**Alla C.A. del Sindaco
e del Responsabile dell'Area Tecnica
del Comune di Porto Tolle**

Oggetto: Controdeduzioni tecniche alle osservazioni alla Variante n.2 al Piano degli Interventi di Porto Tolle

Il sottoscritto Arch. Lino De Battisti nella qualità di tecnico incaricato a redigere la Variante n. 2 al Piano degli Interventi, presenta le seguenti controdeduzioni tecniche di propria competenza.

Estratto Elab. 02.b - Zone significative: Ca' Tiepolo B:

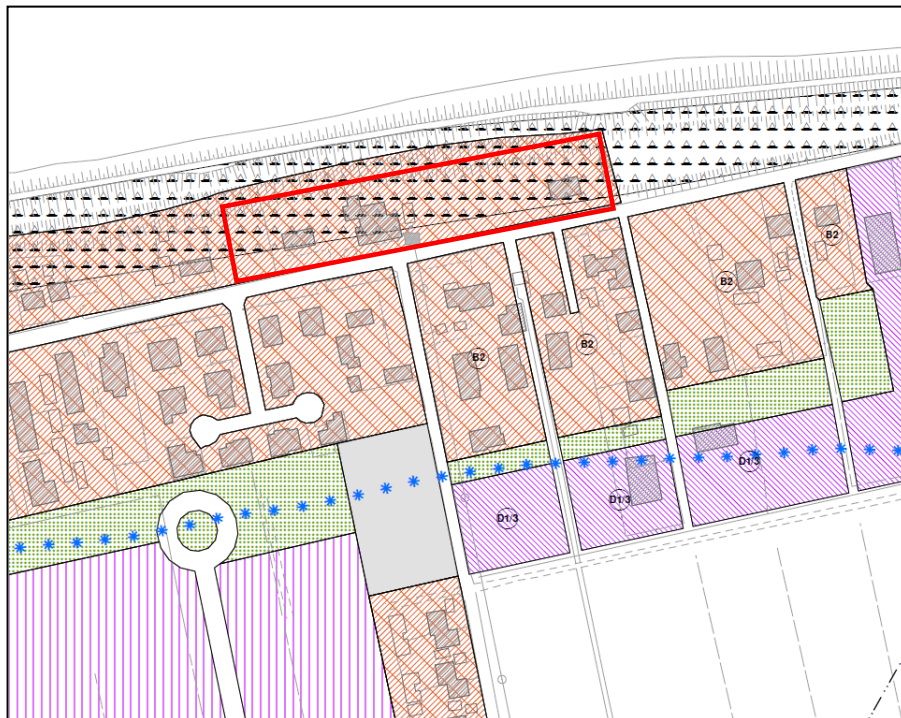
«[...] Premesso che [...] per consentire uno accrescimento del proprio settore orto-floro-vivaistico risulta necessario realizzare delle strutture a protezione delle piante e del pellet, che possono essere ricondotte alle "serre tunnel" utilizzate in zona agricola [...] chiede di poter realizzare nella propria area di proprietà gli interventi [...], indispensabili per il proseguo dell'attività[...].»

L'area oggetto di richiesta è situata in Z.T.O. residenziale B2 ed al suo interno sono stati riscontrati i seguenti vincoli/ tutele: Fascia di rispetto fluviale di trasferimento, Fascia di tutela dal Fiume Po Art. 41 L.R. 11/2004, Ambito del Parco Regionale del Delta del Po, Aree di interesse paesistico ambientale di cui al P.d.A.

Parere Proposto: TECNICAMENTE ACCOGLIBILE

Estratto Elab. 02.h - Zone Significative - S. Giulia/ Barricata

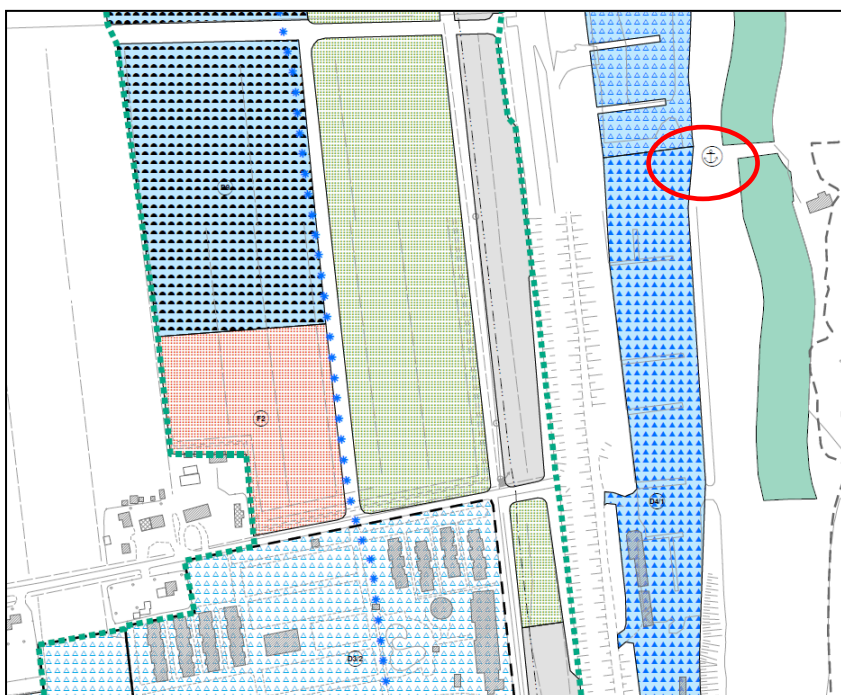
1. la possibilità di integrare tra loro le tipologie 2.1 e 2.2 con passerelle, in modo da consentire un utilizzo più ampio delle strutture dedicate al turismo di visitazione;
2. di prevedere che il punto di ormeggio a Barricata possa essere utilizzato per l'attracco delle imbarcazioni destinate al turismo di visitazione[...]»

Relativamente al punto 1 si ritiene accoglibile l'osservazione, sulla base della proposta di modifica delle relative schede del Prontuario relativo alla Variante n. 1.

Relativamente al punto 2 si ritiene l'osservazione tecnicamente accoglibile, in quanto tale variante non modifica i criteri pianificatori dello strumento urbanistico adottato.

Parere Proposto: TECNICAMENTE ACCOGLIBILE

Estratto Elab. 01.g - Zonizzazione intero territorio - Sezione G

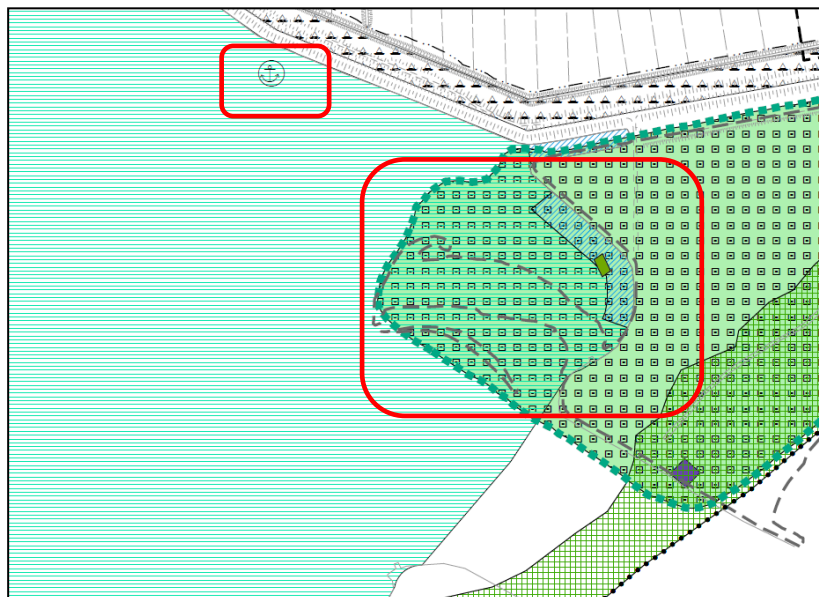
« [...] Premesso che [...] la variante n. 2 al PI all'interno delle stesse aree, in alcuni tratti, sovrappone zonizzazioni a destinazione diversa: F8 (balneazione organizzata), D8/2 (qualificazione paesaggistico-ambientale) e punti ed ambiti di ormeggio (art. 68 NTO)[...] chiede

Che per le aree in argomento, vengano mantenute esclusivamente le destinazioni d'uso approvate con la variante n.1 al P.I. , al fine di salvaguardare l'attività di pesca professionale, poiché, l'accesso ad imbarcazioni non professionali, comporterebbe un rischio enorme all'economia della pesca, la quale risulta trainante per il comune stesso.[...]»

Valutazione Preliminare: L'area oggetto di osservazione è normata dalle seguenti destinazioni: F8 (balneazione organizzata), D8/2 (qualificazione paesaggistico-ambientale) e punti ed ambiti di ormeggio. Relativamente all'ambito di ormeggio di progetto posto a ridosso della Sacca degli Scardovari si ritiene di accogliere l'osservazione e conseguentemente di stralciare la previsione.

Si accoglie inoltre l'osservazione relativa al mantenimento delle sole previsioni della Variante n.1 ripерimetrandolo il Q.R. n. 7 e la Z.T.O. D8/2.

Parere Proposto: **TECNICAMENTE ACCOGLIBILE**

Estratto Elab. 02.e - Zone significative - Boccasette/ Pila

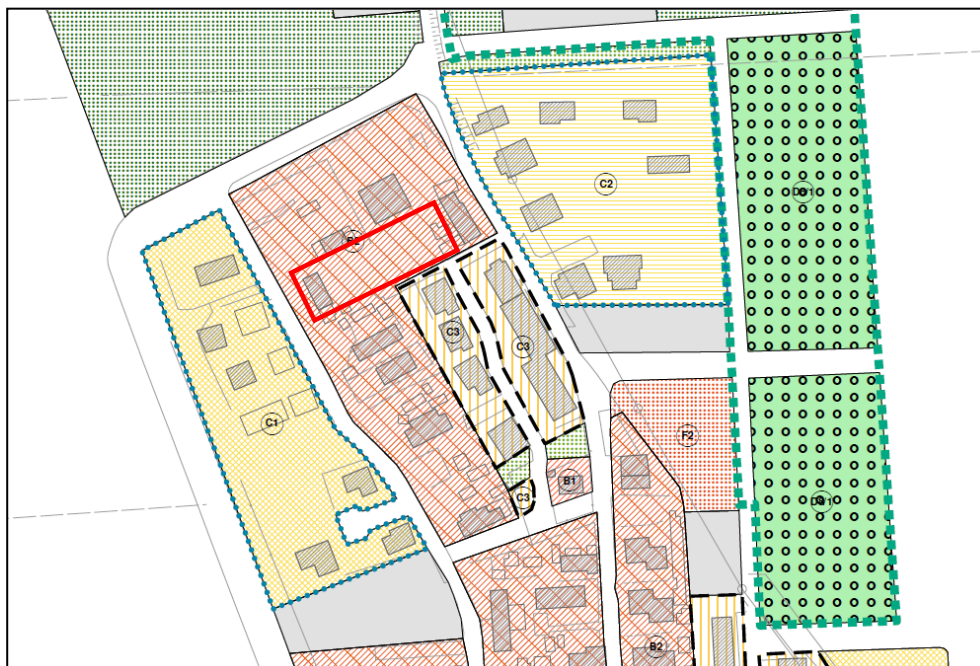
« [...] Premesso che [...] la Cooperativa Pilamare svolge la propria attività in un fabbricato ubicato in località Pila, Via Caprera n. 30 autorizzato con certificato di agibilità[...] l'area sulla quale sorge l'immobile oggetto di ristrutturazione ed ampliamento è classificata dalla variante n. 2 al PI come "zona B2/2 - Residenziale estensiva di completamento", regolata dall'art. 27 delle NTO;[...] chiede

Che, all'interno della propria area di pertinenza, la Cooperativa Pilamare possa ampliare la propria attività aziendale, al fine di contenere i costi di gestione, i quali sarebbero dimezzati, ed ottimizzare la produttività e la metodologia lavorativa dei propri soci.[...]»

L'area risulta situata in Z.T.O. B2, ed al suo interno è stata riscontrata la presenza dei seguenti vincoli/tutele: Aree di notevole interesse pubblico art. 136 D.Lgs. 42/2004, Aree di interesse paesistico ambientale di cui al P.d.A., SIC IT3270017 Delta Po: tratto terminale e Delta veneto. L'osservazione non è accoglibile in quanto la variazione di destinazione d'uso "D produttivo" richiesta dall'attività, non è compatibile con la zona residenziale circostante.

Parere Proposto: TECNICAMENTE NON ACCOGLIBILE

Estratto Elab. 02.f - Zone significative - Ca' Mello/ Polesine Camerini

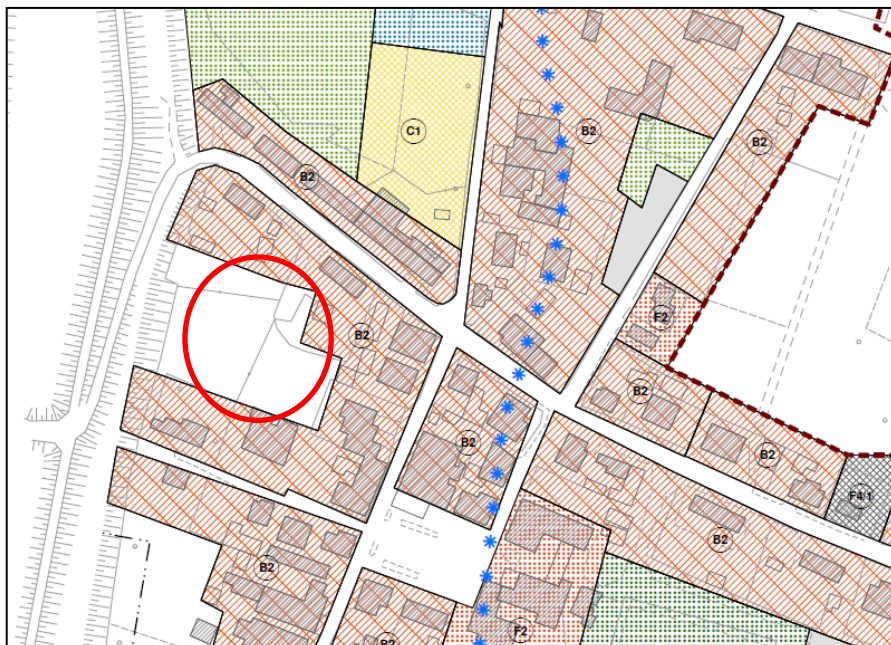
« [...] Si presenta osservazione per modificare la classificazione urbanistica da RF2 dei mappali 256-389 a zona B2 quindi rendere omogenea la proprietà. Il proprietario intende proporre la realizzazione di un parcheggio da cedere al Comune a scomputo di oneri di urbanizzazione futuri.[...]»

L'area oggetto di richiesta è situata in Z.T.O. E agricola, ed è caratterizzata dalla presenza dei seguenti vincoli/ tutele: Aree di notevole interesse pubblico, art. 136 D.Lgs. 42/2004, Aree di interesse paesistico ambientale di cui al P.d.A (art. 110 N.T.O.), Vincolo paesaggistico art. 142, lett. c), D.Lgs. 42/2004. In assenza di apposita scheda urbanistica necessaria alla disciplina degli interventi richiesta dall'Ufficio Tecnico, l'osservazione risulta non accoglibile.

Parere Proposto: TECNICAMENTE NON ACCOGLIBILE

Estratto Elab. 02.d - Zone significative - Tolle/ Ca' Zuliani

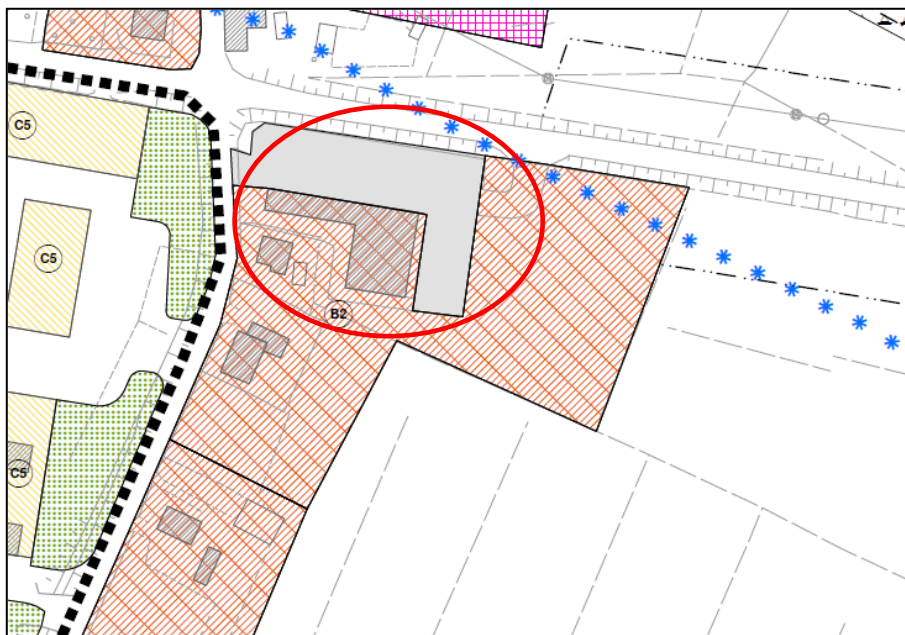
« [...]Si presenta osservazione affinché per detta area [...], meglio individuata negli elaborati allegati, venga modificata la classificazione da zona urbanistica F5 - Parcheggio di cui all'art. 89 delle N.T.O. a zona urbanistica B2 "Residenziale Estensiva di completamento di cui all'art. 27 delle N.T.O., in quanto di proprietà privata [...]»

Da ortofoto e rilievo fotografico a terra è stata riscontrata la presenza di un parcheggio. E' stato verificato che detto parcheggio risulta pertinenziale al servizio dell'attività esistente. L'osservazione risulta accoglibile ripristinando la Z.T.O. B2, in quanto trattasi di parcheggio privato ad uso pubblico ma pertinenziale all'attività esistente.

Parere Proposto: TECNICAMENTE ACCOGLIBILE

Estratto Elab. 02.c - Zone significative - Donzella / Ca' Venier

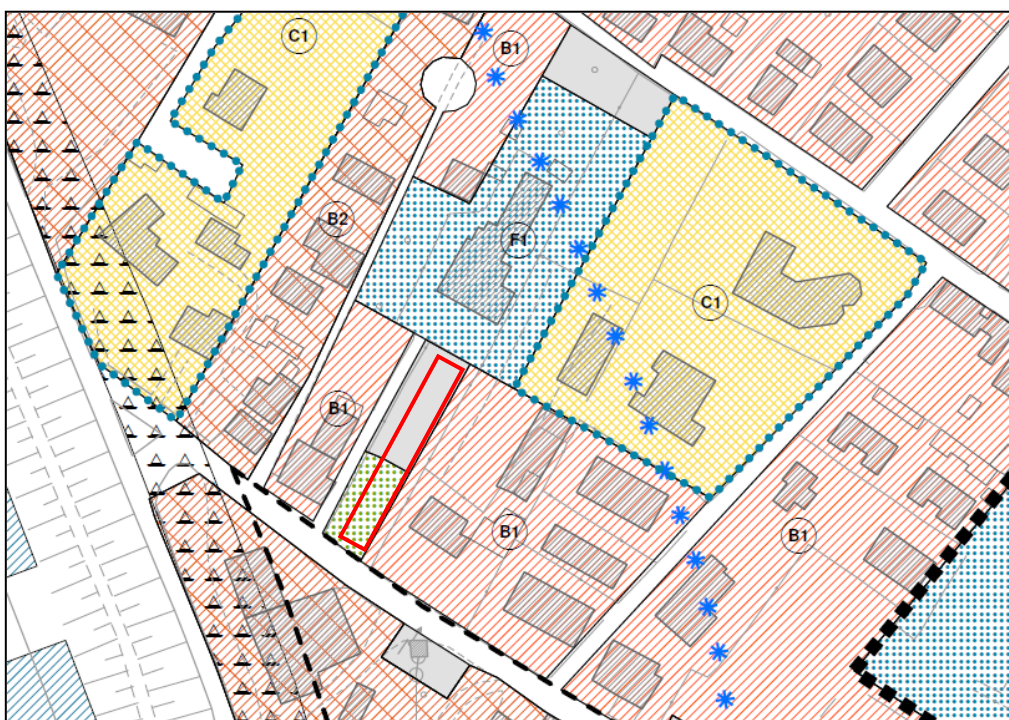
« [...]Si presenta osservazione al fine di confermare la viabilità individuata nell'estratto di mappa classificando tutto il mappale 433 fg. 3 di proprietà come zona residenziale B1 di cui all'art. 26 N.T.O.[...]»

Valutazione Preliminare: trattasi di porzione di area a destinazione viabilità e parcheggio e zona residenziale B1. L'osservazione risulta accoglibile con verifica puntuale tra la base cartografica catastale e P.R.G. vigente ora PI.

Parere Proposto: **TECNICAMENTE ACCOGLIBILE**

Estratto Elab. 02.c - Zone significative - Donzella / Ca' Venier

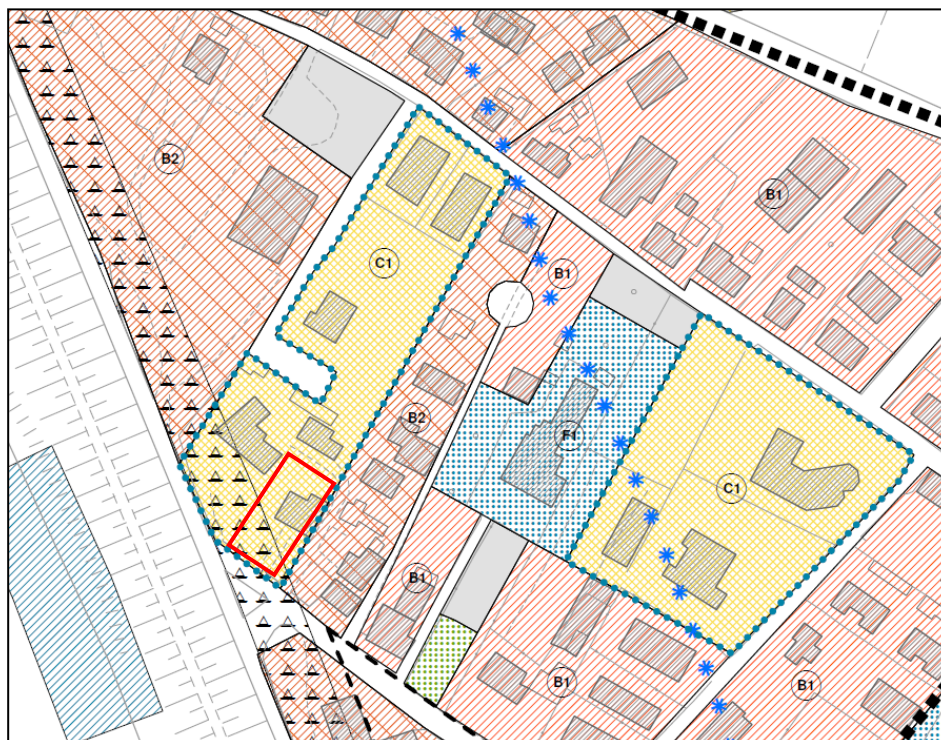
« [...]Si presenta osservazione per modificare la classificazione urbanistica da C/1 di cui all'art. 28 N.T.O. a B/2 di cui all'art. 27 N.T.O. del lotto di proprietà in quanto dotato di tutti i servizi a rete e di accessibilità[...]»

Il lotto è collocato all'interno di una Z.T.O. C1, l'area interessata nel previgente P.R.G./PI è indicata come fascia di rispetto fluviale, che graficamente e non correttamente copre la destinazione di zona sottostante.

L'osservazione risulta non accoglibile in quanto il lotto oggetto di osservazione risulta inserito all'interno dell'ambito della zona residenziale C1 soggetta a P.U.A.

Parere Proposto: TECNICAMENTE NON ACCOGLIBILE

Estratto Elab. 02.c - Zone significative - Donzella / Ca'Venier

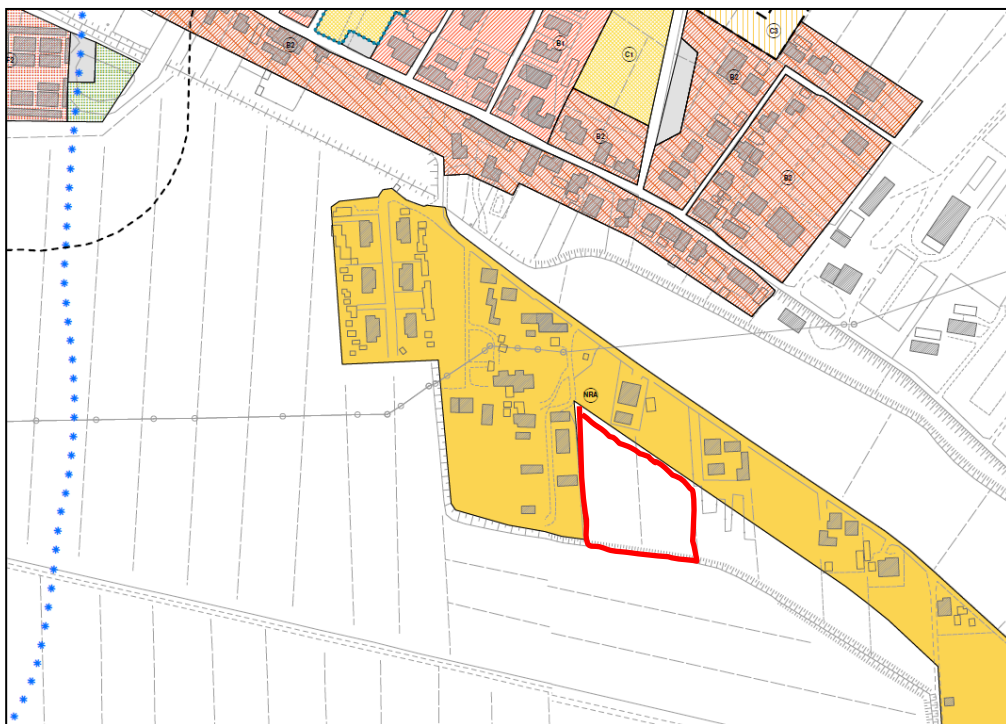
« [...]in qualità di comproprietario con la moglie di un appezzamento di terreno sito in località Donzella, via Scovetta, attualmente identificato nel P.R.G comunale come zona agricola E2 [...] con la presente inoltra richiesta affinché l'amministrazione valuti positivamente la modifica dell'identificazione dell'area da Agricola E2 ad Agricola E4[...]»

L'area risulta attualmente classificata dalla presente seconda Variante come Z.T.O. E Agricola. L'osservazione risulta accoglibile in quanto l'area richiesta, essendo un unico lotto, risulta adiacente al nucleo residenziale già individuato e non modifica le impostazioni strutturali del Piano approvato.

Parere Proposto: TECNICAMENTE ACCOGLIBILE
